设计修改通知便函

建设单位	三明城投集团房地产开发有限公司	主送单位	建设单位
工程名称	明城金澜湾（三期）	抄送单位	质检 监理 施工单位
工程编号	J2020-2	发文日期	2023年4月

设计修改通知便函

设计修改通知便函

3#楼二至六层局部平面图 1:100

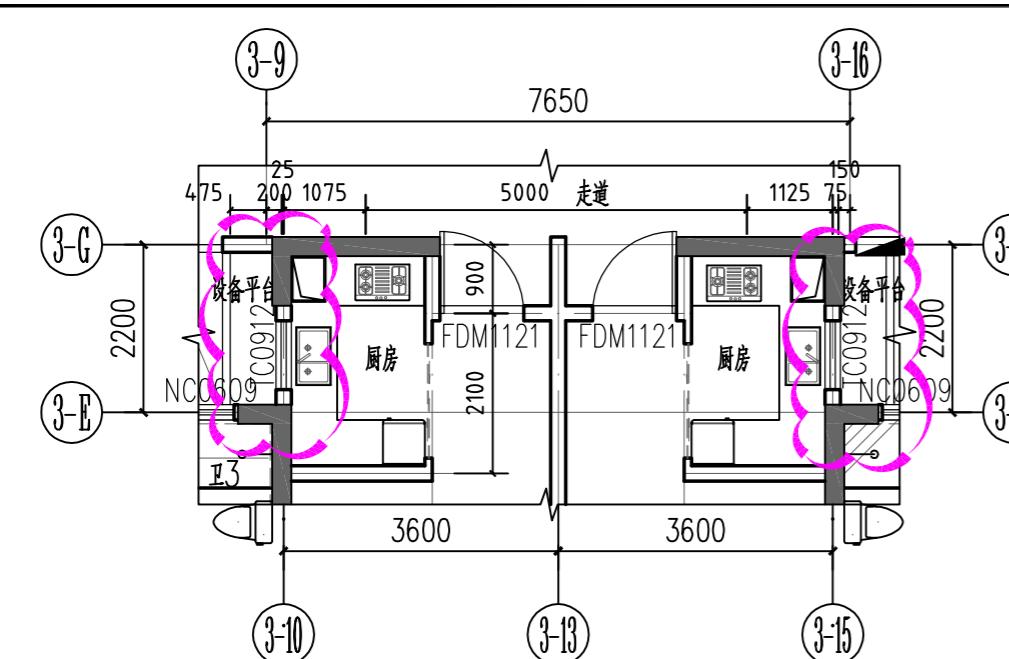
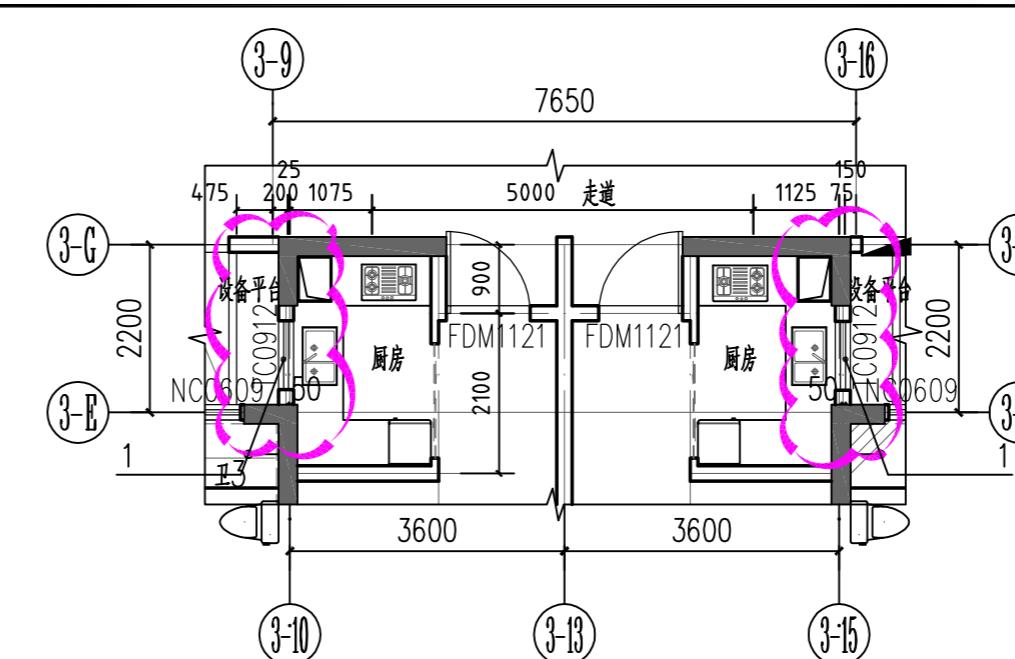
3#楼变更如下:

1. 二至六层3-10、3-15轴交3-E~3-F轴墙体向外移动0.05m, 具体详

云线部分.

5#楼屋面层局部平面图 1:100

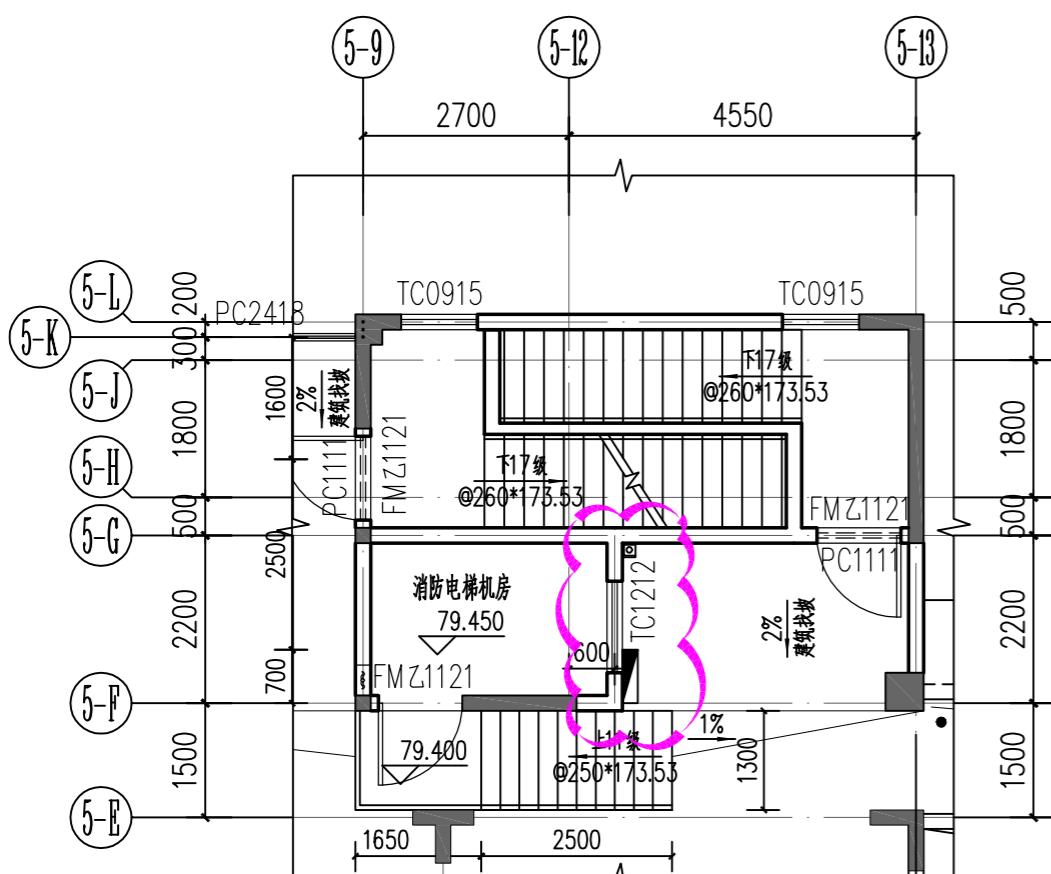
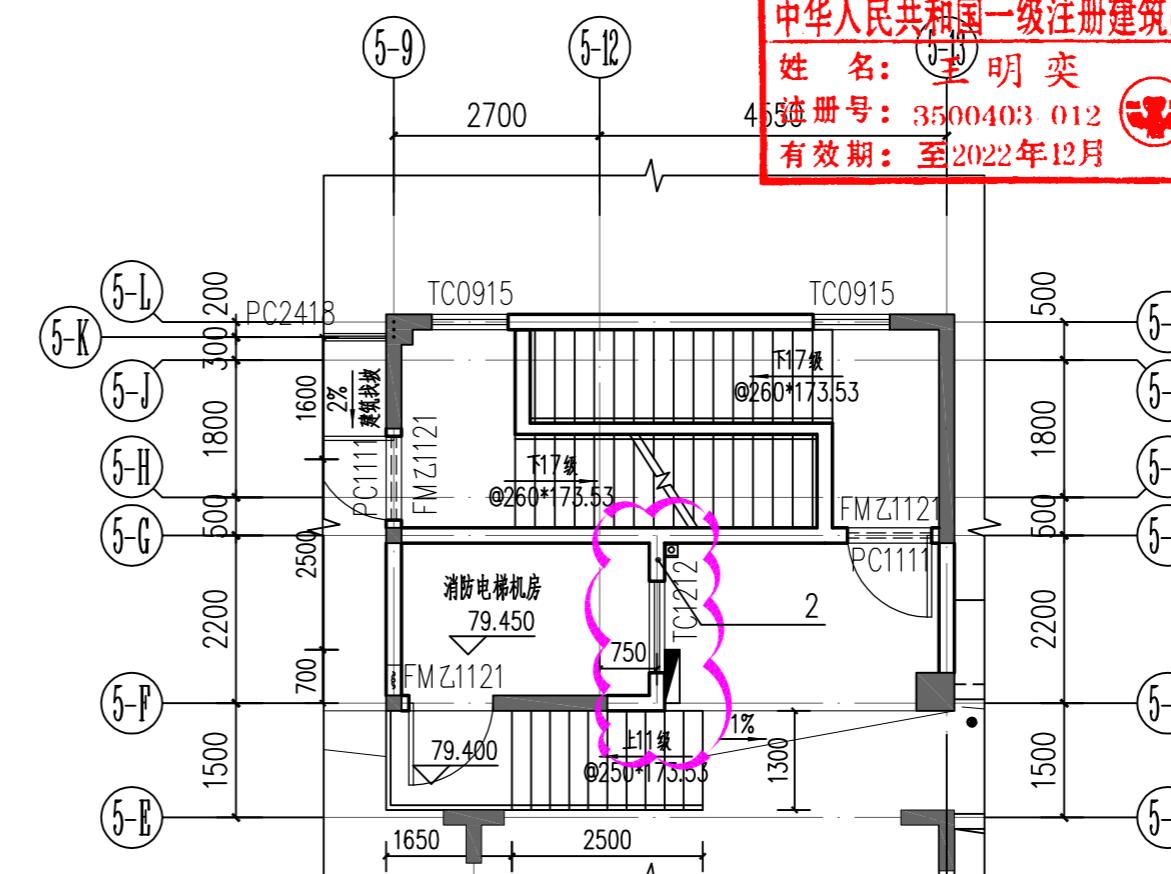
5#楼变更如下:

2. 5-12交5-F~5-G轴墙体向5-13轴移动0.15m, 具体详

云线部分.

6#楼一层局部平面图 1:100

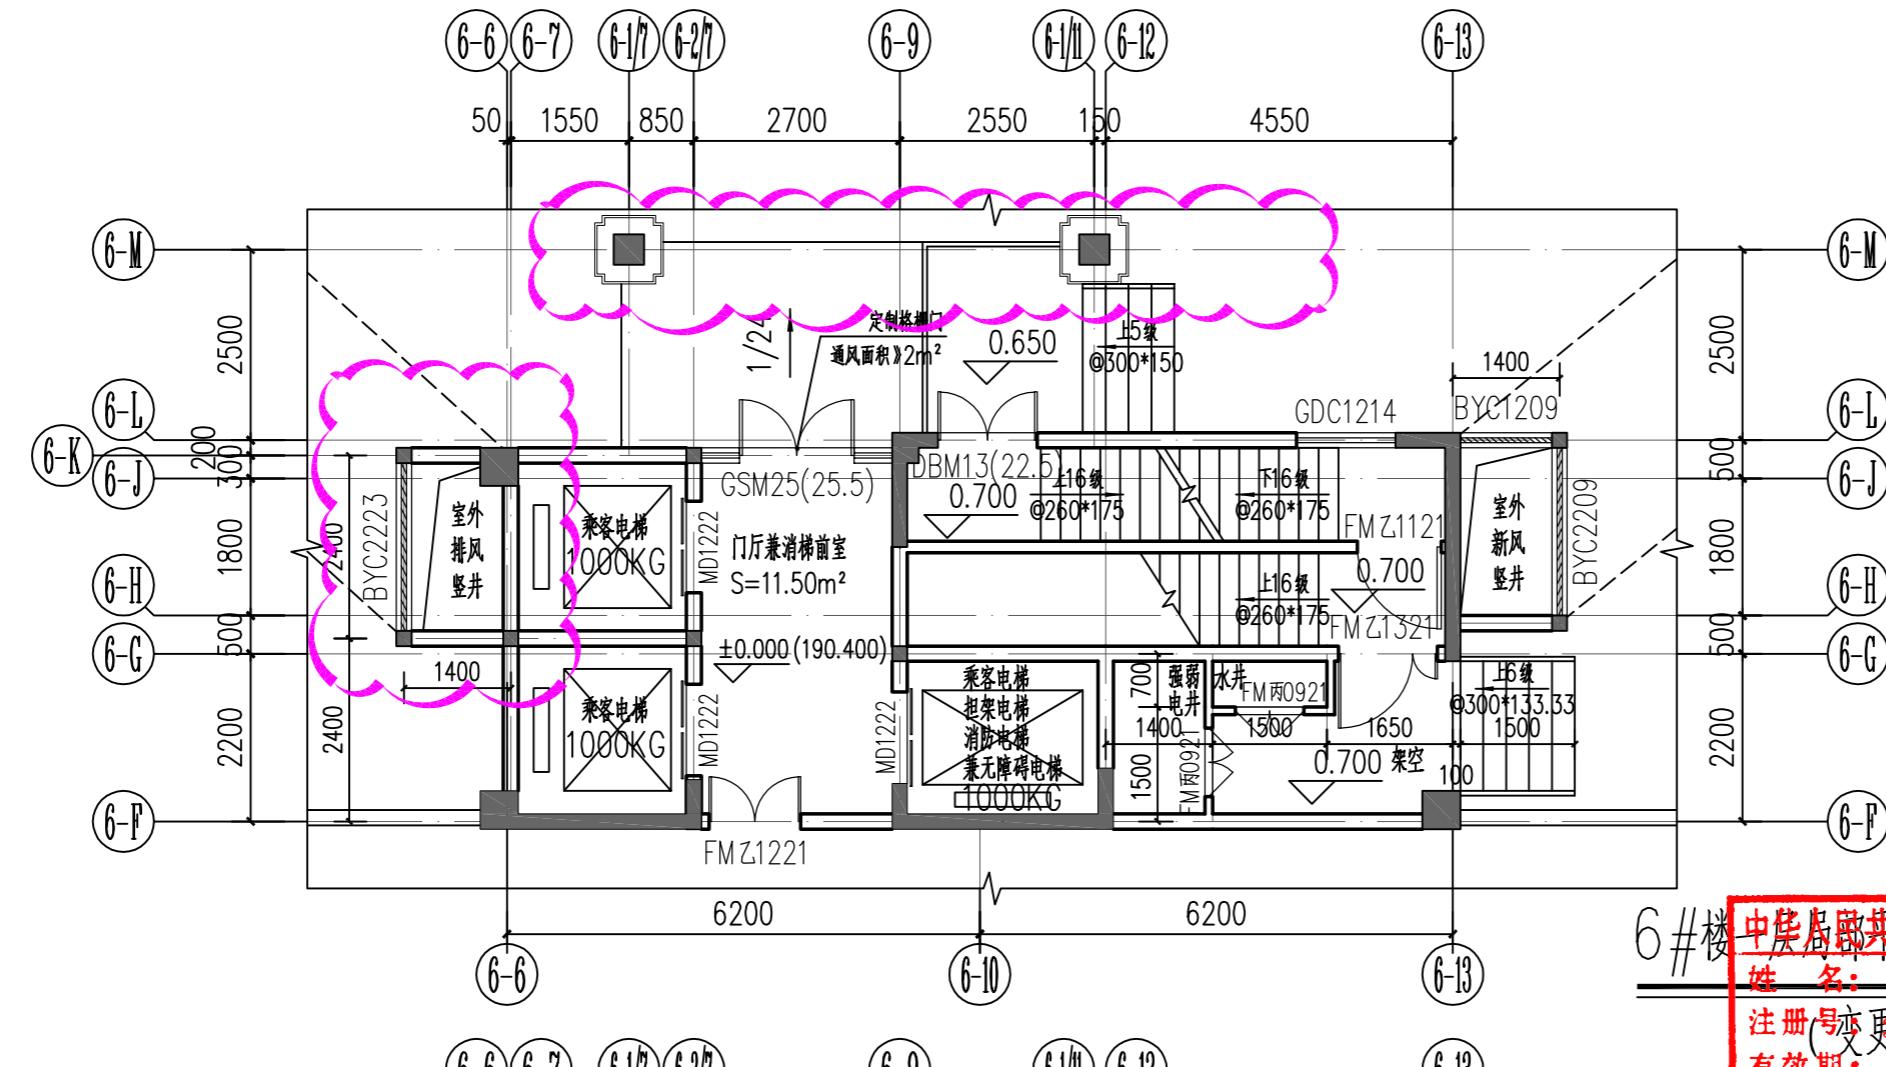
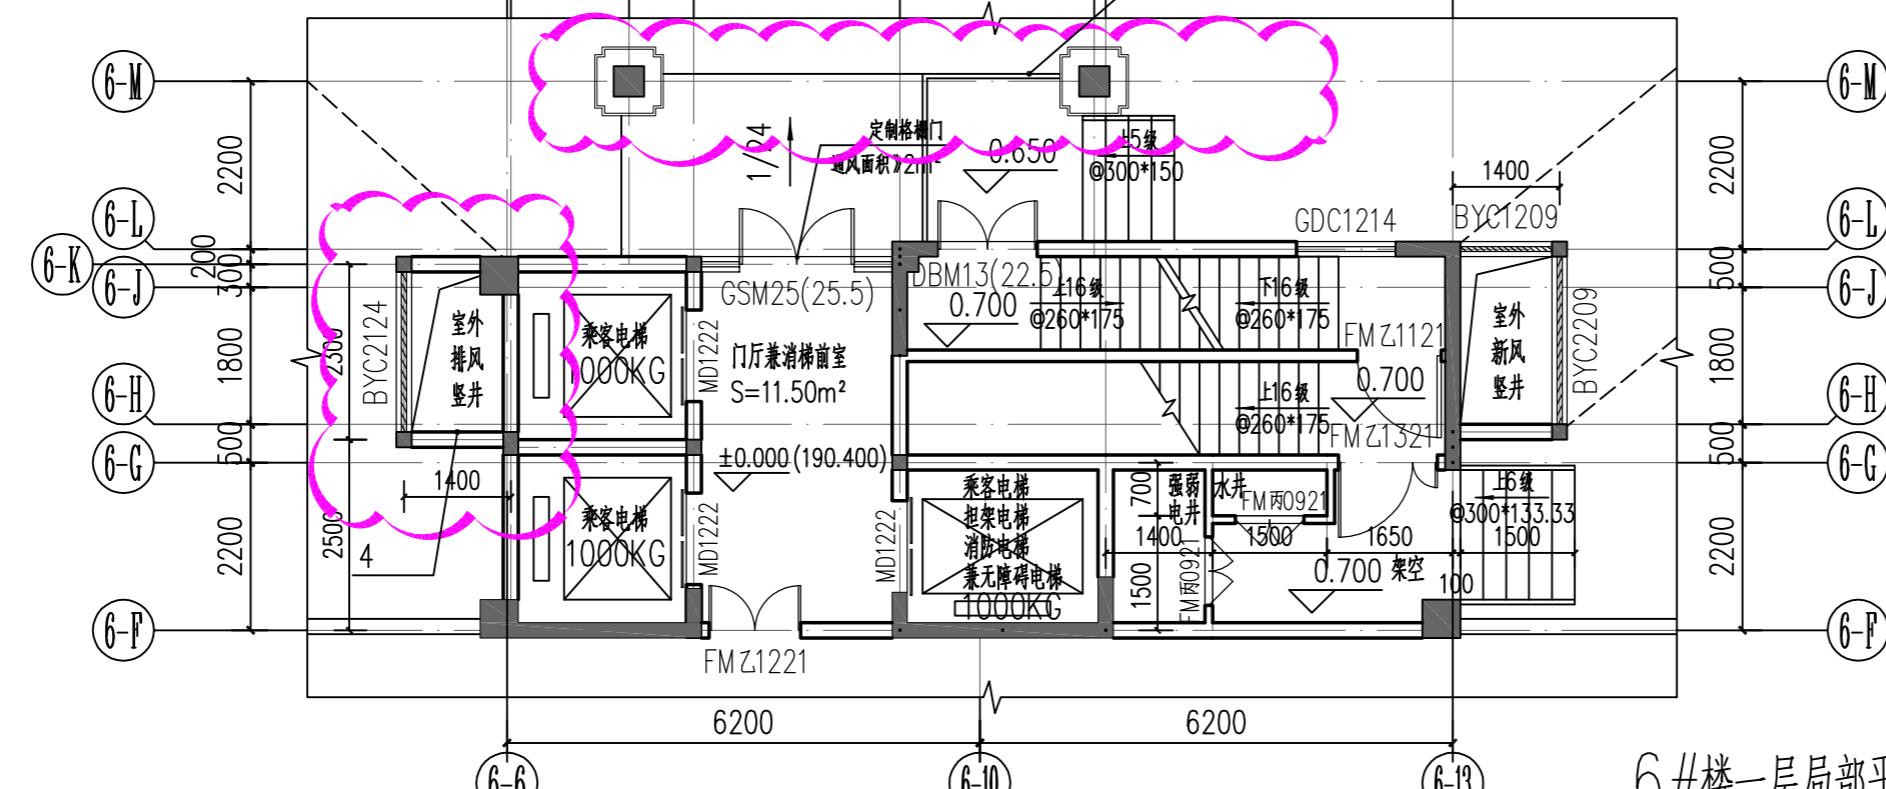
6#楼变更如下:

3. 6-1/7~6-12交6-M轴门廊柱向6-L轴移动 0.3m, 具体详 云线部分

4. 6-H交6-G轴排风竖井墙体向6-H轴移动 0.10m, 具体详 云线部分
